Mission régionale d'autorité environnementale
NORMANDIE

Avis délibéré
**Création d'un canal de décharge dans le cadre du programme
de lutte contre les inondations dans le centre-ville de Bolbec
(76)**

N° MRAe 2022-4716

Figure 5: Hauteur des précipitations supérieures à 30 mm/jour enregistrées sur la commune de Saint-Eustache-la-Forêt entre janvier 1991 et août 2014 (source : p. 29 de l'étude d'impact)

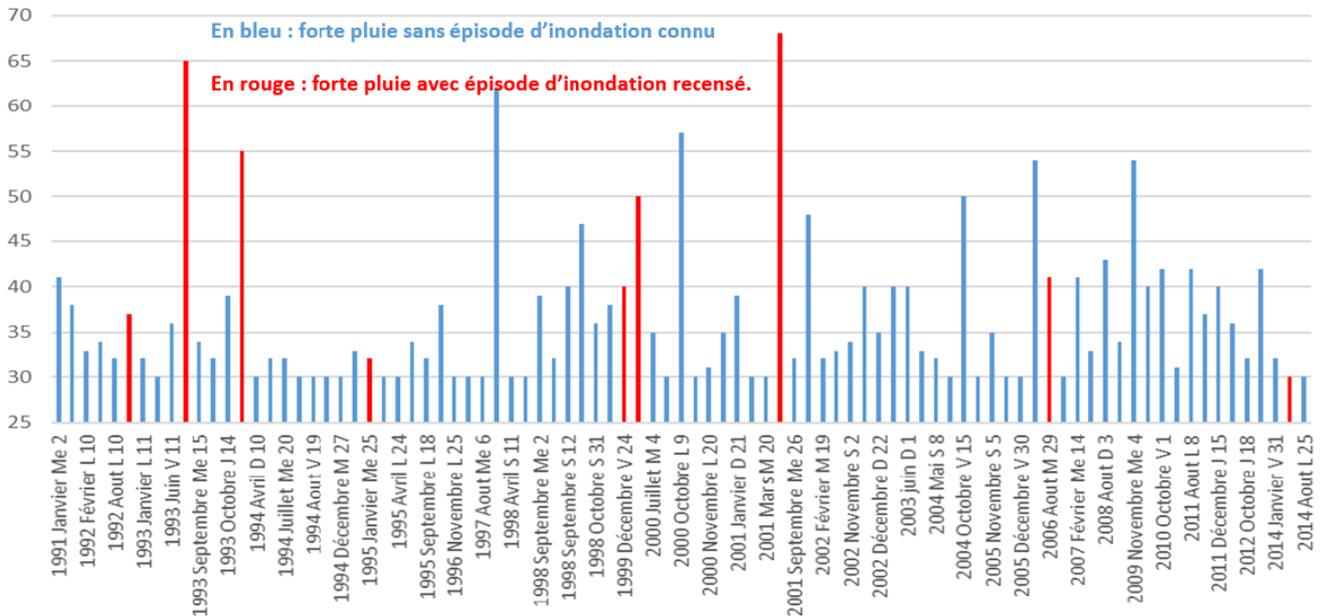
Cependant, seule une date sur deux est précisée sur ce graphique ce qui ne permet pas d'associer facilement une mesure avec un épisode d'inondation recensé. De plus, tous les épisodes d'inondation ne semblent pas identifiés sur ce graphique. Il n'y a par exemple qu'une seule hauteur d'eau associée aux inondations ayant eu lieu entre janvier et avril 1995.

L'autorité environnementale recommande de préciser les dates pour l'ensemble des mesures de hauteur d'eau présentées à la page 29 de l'étude d'impact et d'indiquer sur ce graphique l'ensemble des épisodes d'inondation recensés afin de pouvoir associer une hauteur d'eau précipitée à chaque épisode d'inondation recensé.
